碧湖山庄5-20#楼及5-20#楼地下室方案变更

设计单位：广州博厦建筑设计研究院有限公司

方案变更情况说明

幼儿园 四层平面图 1:100
本层建筑面积: 433.876m²。

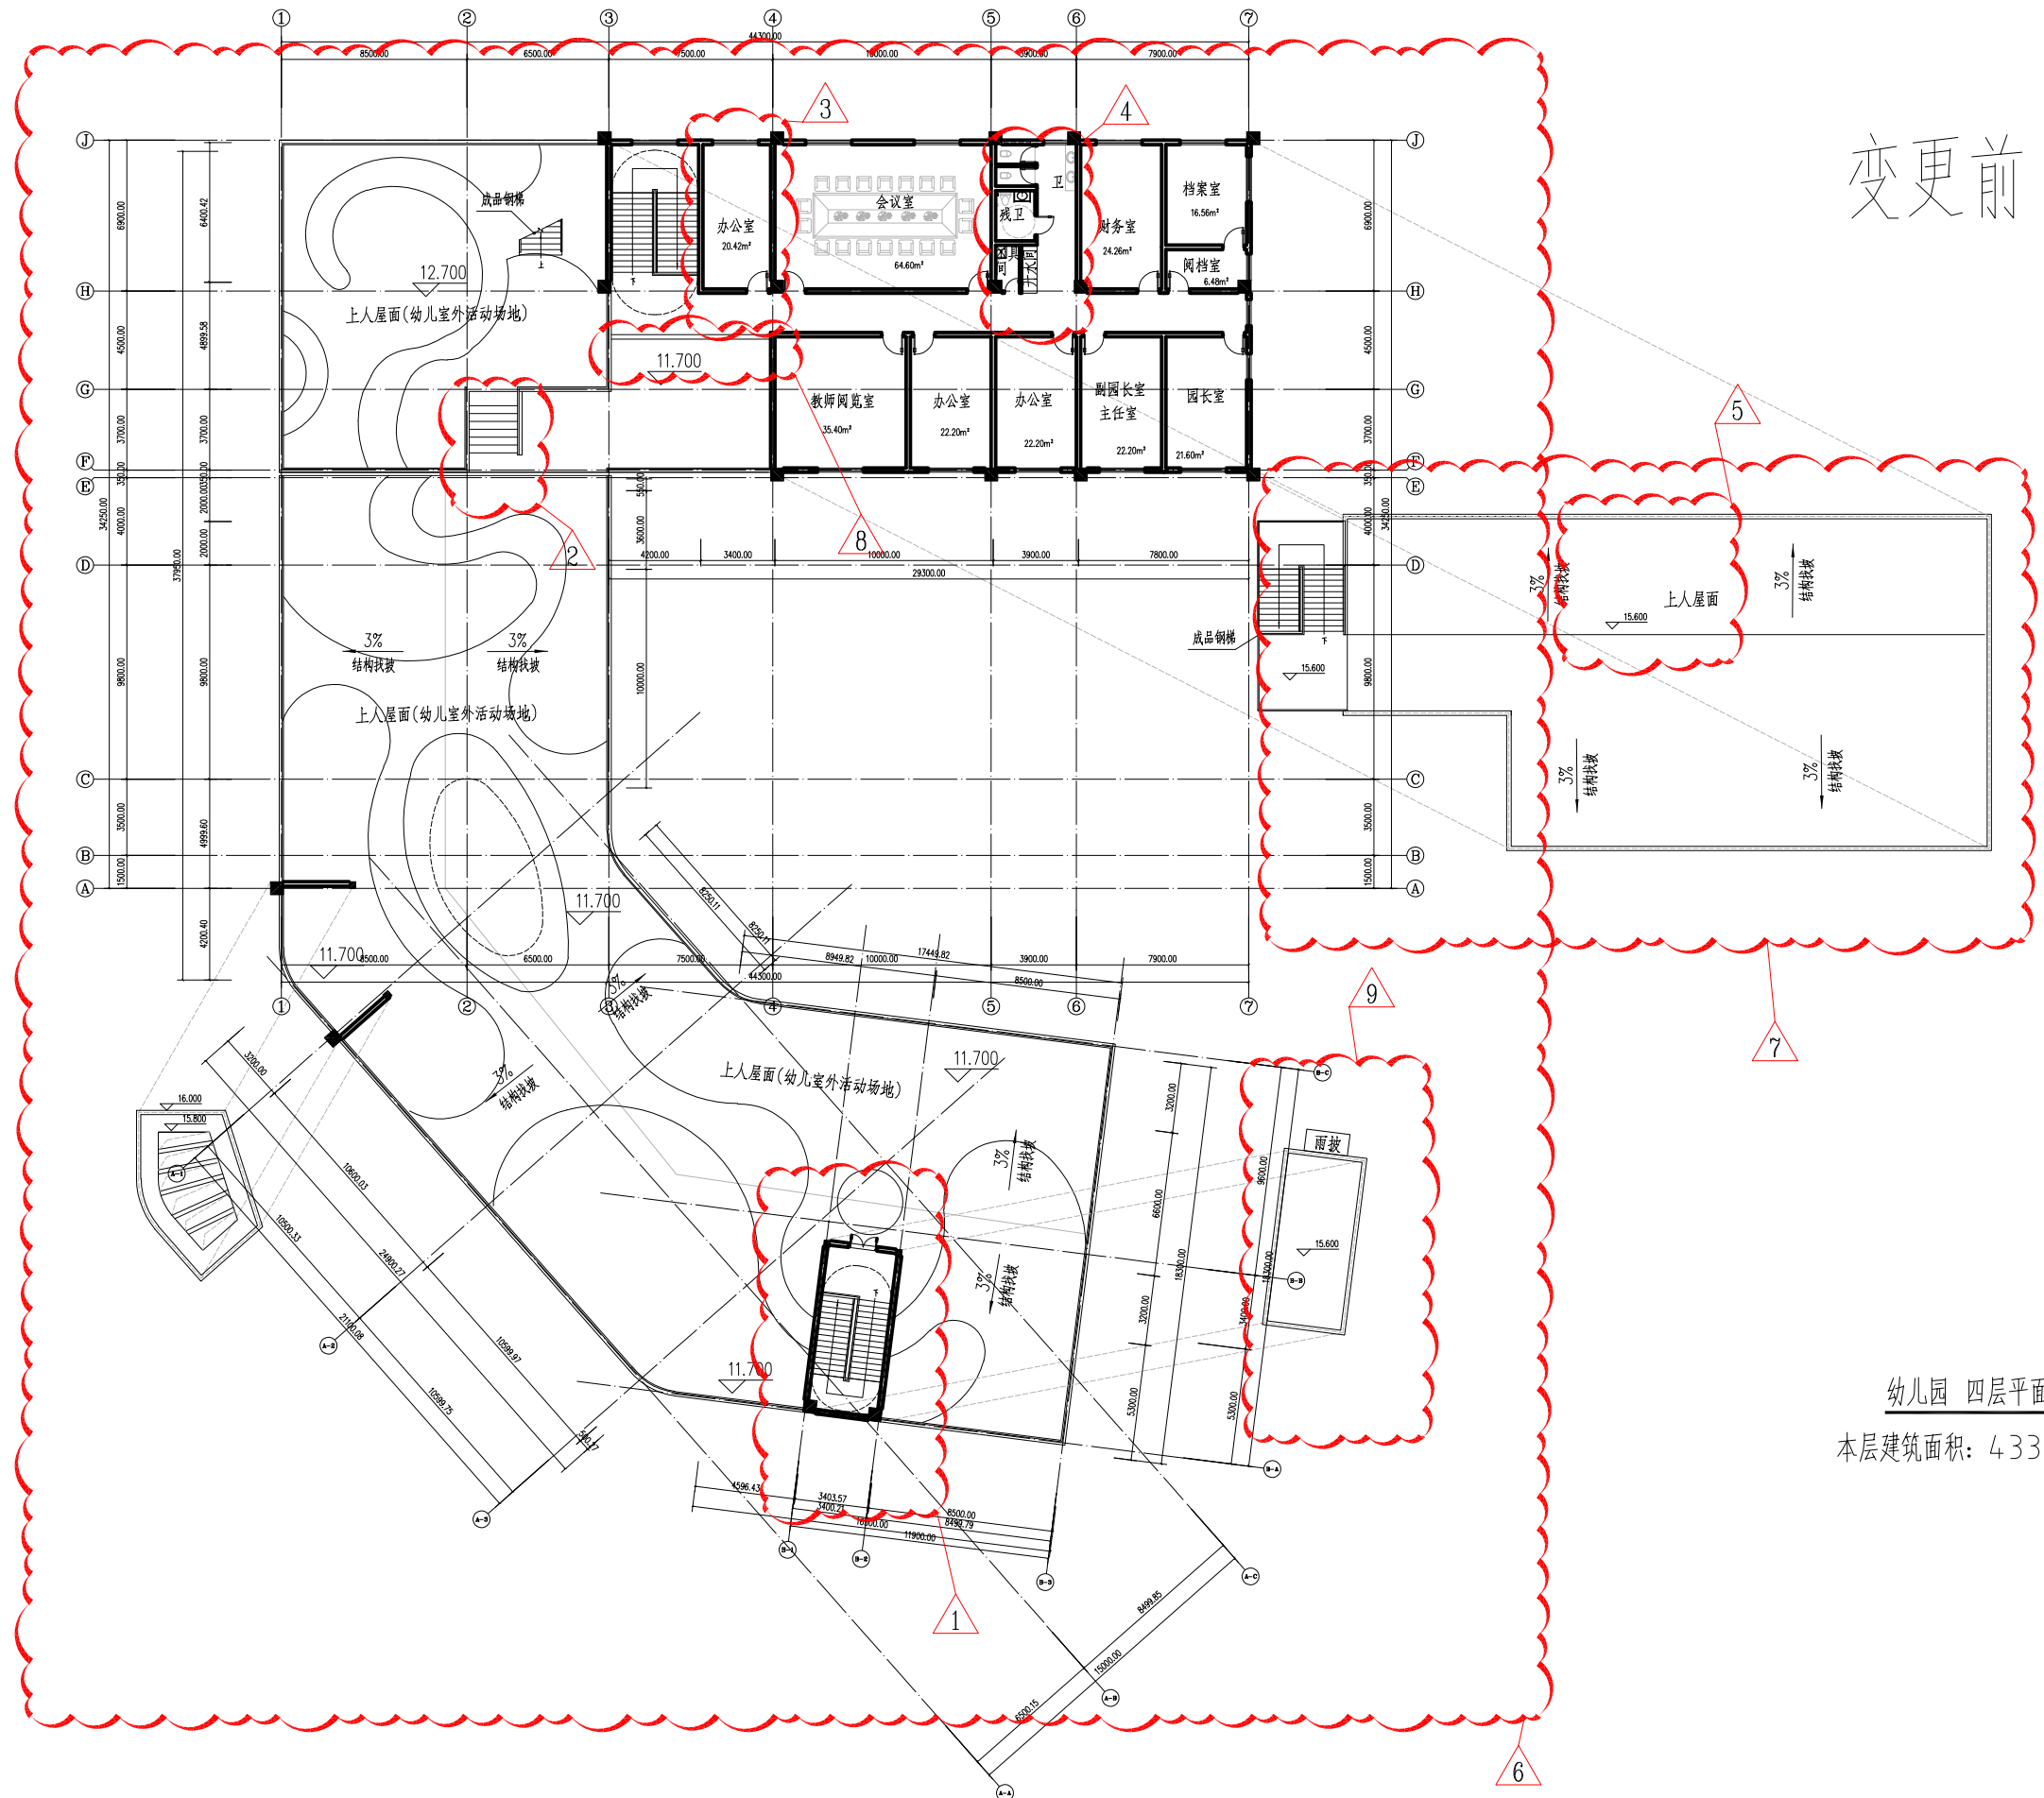
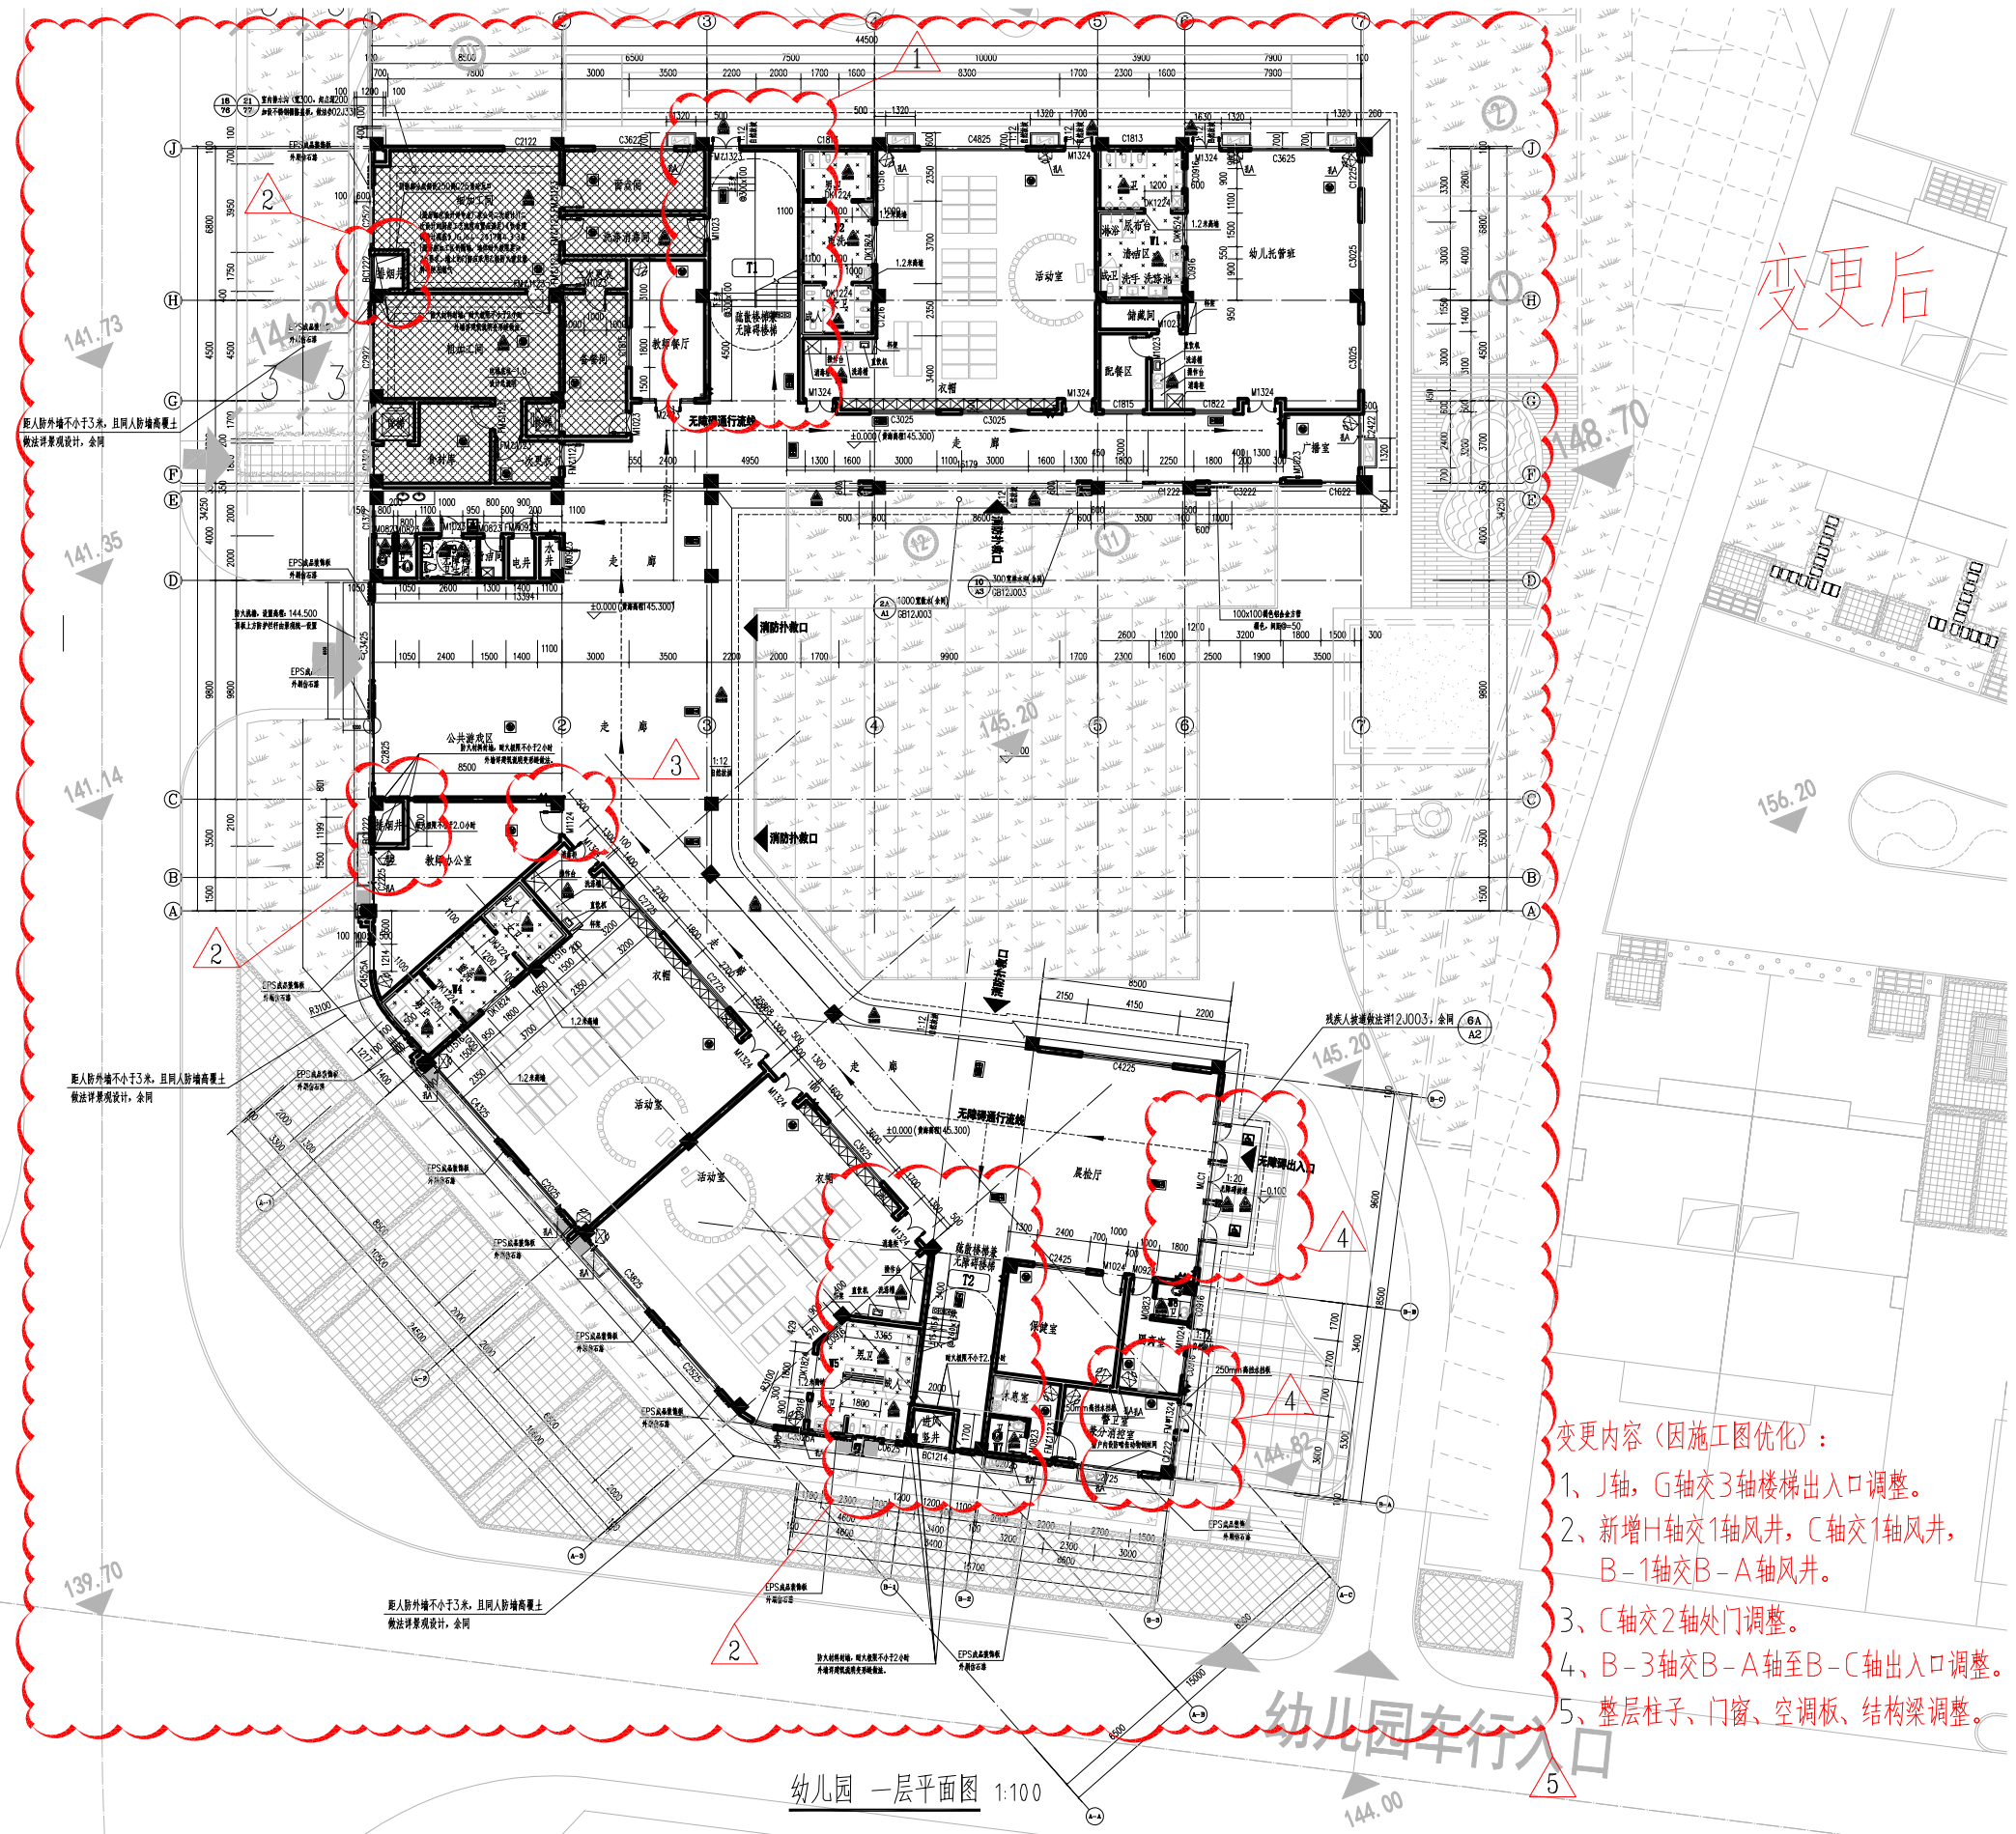
- 变更内容(因施工图优化):
- 1、J轴, G轴交3轴楼梯出入口调整。
 - 2、新增H轴交1轴风井, C轴交1轴风井, B-1轴交B-A轴风井。
 - 3、C轴交2轴处门调整。
 - 4、B-3轴交B-A轴至B-C轴出入口调整。
 - 5、整层柱子、门窗、空调板、结构梁调整。

- 变更内容（因施工图优化）：
- 1、J轴，G轴交3轴楼梯梯踏步调整。
 - 2、C轴交2轴处门调整。
 - 3、防坠落雨披调整。
 - 4、整层柱子、门窗、空调板、结构梁调整。
 - 5、1轴交D轴至E轴洗手池处栏杆位置调整。

- 变更内容（因施工图优化）：
- 1、C轴交2轴处门调整。
 - 2、角游室房间布局调整。
 - 3、整层柱子、门窗、空调板、结构梁调整。

- 变更后
- 变更内容（因施工图优化）：
- 1、B-1轴、B-2轴交B-A、B-B轴楼梯间调整。
 - 2、F轴交2轴室外踏步调整。
 - 3、H轴交4轴左侧办公室房间布局调整，新增露天活动平台及通往活动平台的门。
 - 4、H轴交5轴至6轴工具间布局调整。
 - 5、H轴交4轴左侧办公室房新增露天活动平台，对应屋面开启露天调整。
 - 6、整层柱子、门窗、空调板、檐口、结构梁调整。
 - 7、屋面檐口调整。
 - 8、G轴至H轴交3至4轴室外反口及踏步调整。
 - 9、1、B-1轴、B-2轴交B-A、B-B轴楼梯间屋面檐口调整。
